Verifica di assoggettabilità a VAS
ai sensi del d.lgs. 152/2006 e s.m.i.

Realizzazione di un villaggio albergo
ai sensi dell'art. 4 comma 3 della
l.r. 11/1999 in c.da Carmine

Integrazione VAS

La presente relazione ha lo scopo di fornire le integrazioni al Rapporto Preliminare Ambientale - Verifica di Assoggettabilità alla Valutazione Ambientale Strategica richieste da Arpa Puglia con nota prot. n. 93080 del 30.12.2019.

Figura 5: Stralcio ortofoto area intervento

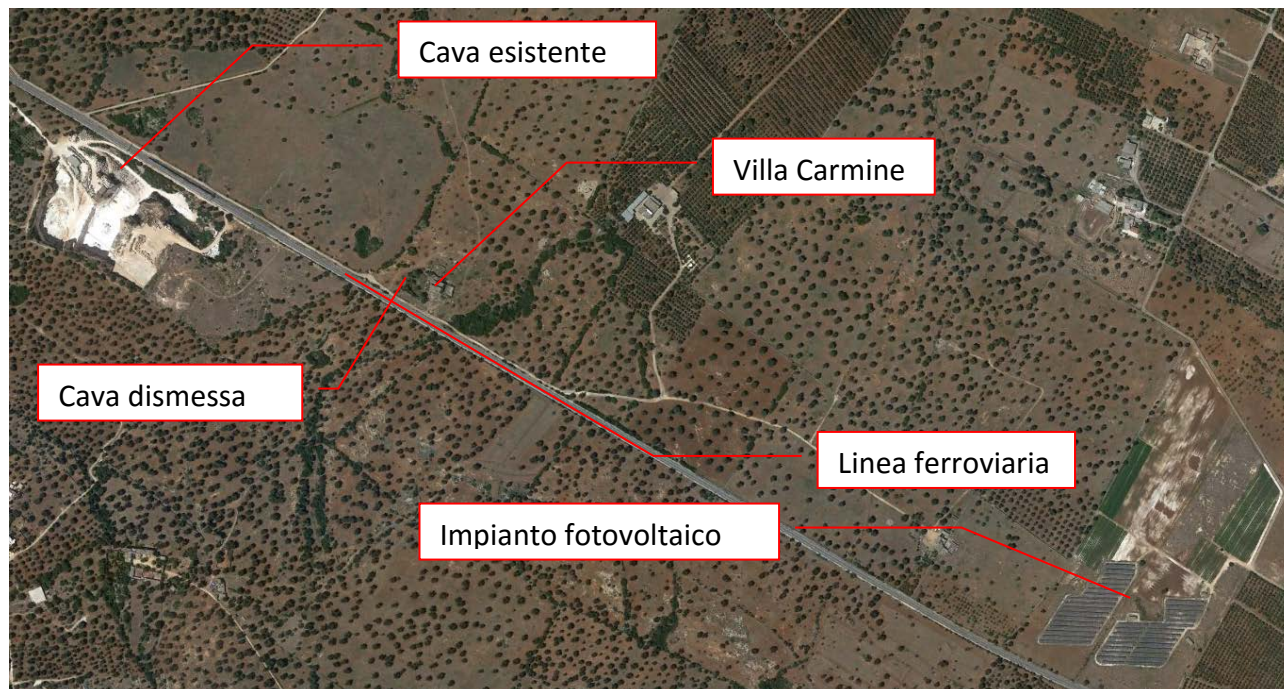
- Vicinanza linea ferroviaria.
3. Non risulta sufficientemente relazionato in merito a quanto previsto al comma 2 dell'allegato I del D.lgs. 152/06 ss.mm.ii. per quanto riguarda il carattere cumulativo di tutti gli impatti.

In considerazione dell'intera area di interesse si ritiene che le opere in progetto non interferiscano con la linea ferroviaria esistente. Le opere sono previste all'esterno della fascia di rispetto prevista e lo svolgimento dell'attività turistico – ricettiva e le operazioni di conduzione dell'oliveto esistente non interferiscono sulla linea ferroviaria. Si rileva inoltre che lungo la linea ferroviaria, nella stessa zona di interesse, sono presenti altre attività agricole e non che nel tempo non hanno evidenziato alcun impatto significativo. Pertanto si ritiene che la realizzazione dell'intervento non produca effetti significativi in termini di probabilità, durata e frequenza.

Figura 7: Stralcio planimetrico con indicazione delle curve di livello e delle linee di ruscellamento

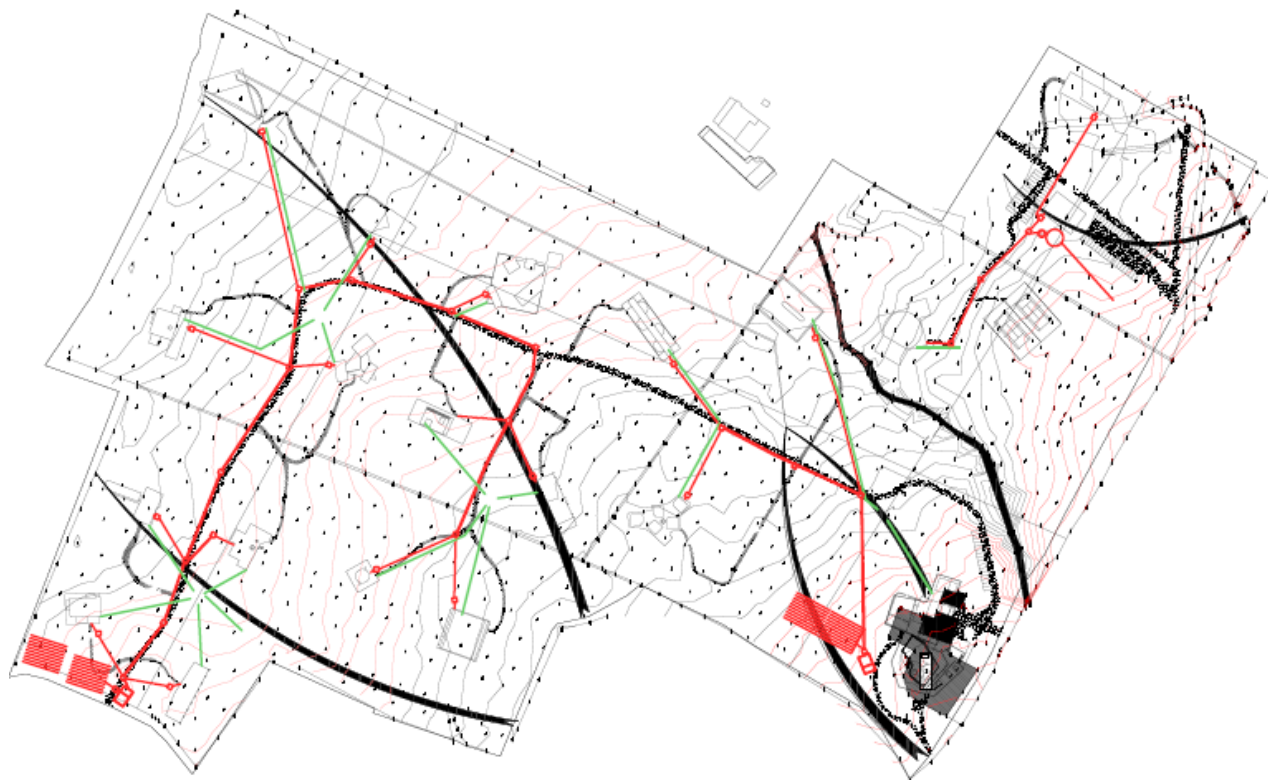
4. In relazione allo smaltimento delle acque meteoriche si osserva che non vi è evidenza della proposta progettuale a quanto disposto dal R.R. 26/2013. Inoltre non è reperibile alcuna informazione circa i trattamenti da effettuarsi in relazione alle acque meteoriche e di lavaggio delle aree adibite a parcheggio.

Le scelte progettuali, a valle anche dello studio idrologico e idraulico condotto, non evidenziano modifiche del drenaggio superficiale. Nell'estratto planimetrico seguente si riporta un rilievo dell'area con inserimento delle opere in progetto che evidenzia la mancata interferenza delle opere con le linee di ruscellamento.

Le linee di ruscellamento vanno ad incidere su elementi, strade interne, parcheggi, attrezzature sportive, che per dimensione verticale e materiali utilizzati non ostacolano il deflusso delle acque. Inoltre, come si evince dalla stessa planimetria, nessun intervento antropico va a modificare il reticolo fluviale esistente. Esso continuerà a svolgere la sua funzione naturale di raccogliitore di acque mantenendo inalterata la sua pendenza, larghezza, dimensioni, profondità.

Figura 11: rete fognatura acque nere

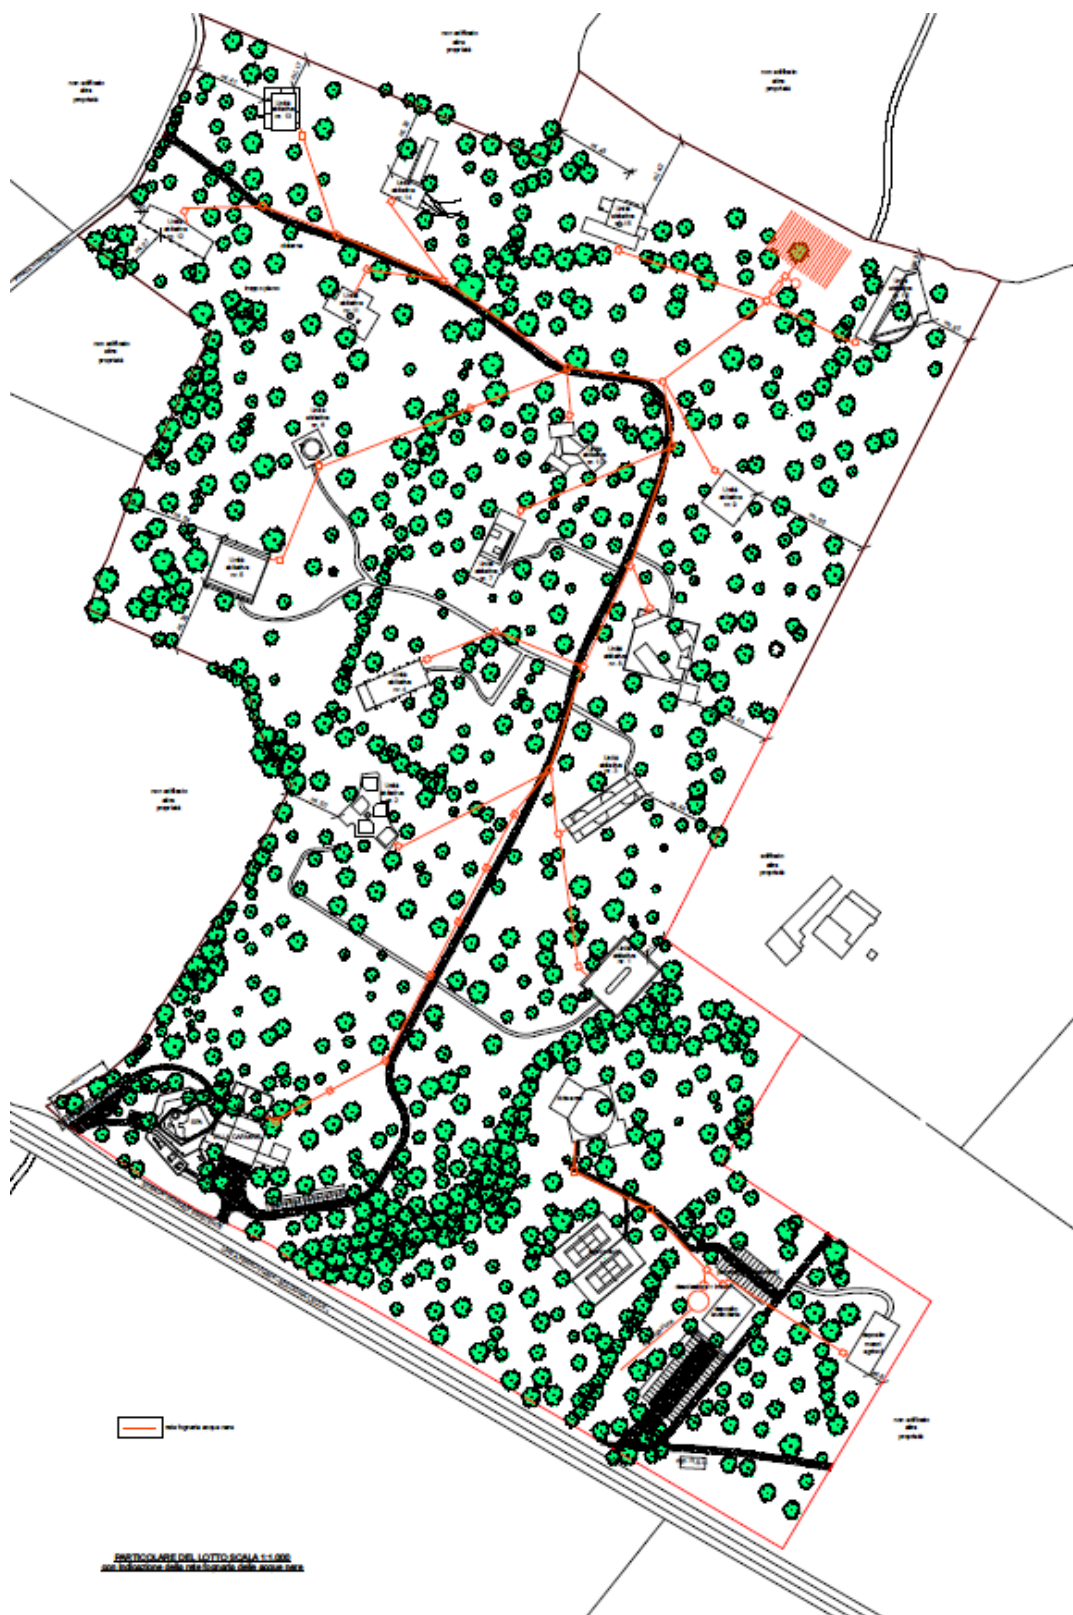
5. in relazione agli scarichi reflui derivanti dalla presenza di persone non vi è evidenza della proposta progettuale a quanto disposto dal R.R. 26/2011.

Tutte le unità abitative nonché le strutture che prevedono lo scarico di acque civili saranno dotate di pozzetto di scarico collegato attraverso una rete fognaria di acque nere ad un impianto di trattamento situato nell'area a nord est dell'area di intervento, come riportato nell'estratto planimetrico seguente desunto dalla tavola grafica "Tavola nr. 32 rete fognatura acque nere". La gestione delle acque nere sarà conforme al R.R. n. 26/2011.

Si prevede l'installazione di un impianto a fanghi attivi di potenzialità massima pari a circa 200 abitanti equivalenti, per tener conto anche delle oscillazioni e i carichi di punta. Gli impianti a fanghi attivi sono sistemi di depurazione di tipo biologico a biomassa sospesa ad areazione prolungata. Si definiscono impianti "biologici" in quanto la degradazione della sostanza organica e di parte dei solidi sospesi presenti nei liquami avviene mediante l'azione di batteri che cibandosi delle sostanze inquinanti depurano il refluo. L'areazione artificiale del refluo garantisce la proliferazione di tali batteri che associandosi in colonie formano i "fiocchi di fango" tipici della biomassa sospesa. Gli impianti a fanghi attivi sono composti da due comparti: quello di ossidazione e quello di sedimentazione. Nel primo avviene la fase ossidativa del refluo: il liquame, infatti, è sottoposto ad un intenso trattamento di areazione artificiale ed in un ambiente così ricco di ossigeno si innescano processi fisici, chimici e soprattutto biologici che degradano il carico inquinante. Le alte concentrazioni microbiche presenti nel vano di ossidazione, responsabili della depurazione del refluo, sono garantite dal continuo ricircolo dei fanghi attivi raccolti nel successivo vano di sedimentazione. In esso in virtù di uno stato di quiete, avviene la separazione e precipitazione dei fanghi che vengono poi riciclati nel vano di ossidazione. Il refluo chiarificato e depurato viene inviato alla successiva fase del trattamento eventualmente prevista dal progettista. Solo i fanghi prodotti in eccesso rispetto alle necessità del processo depurativo (fanghi di supero) devono essere periodicamente allontanati dall'impianto.
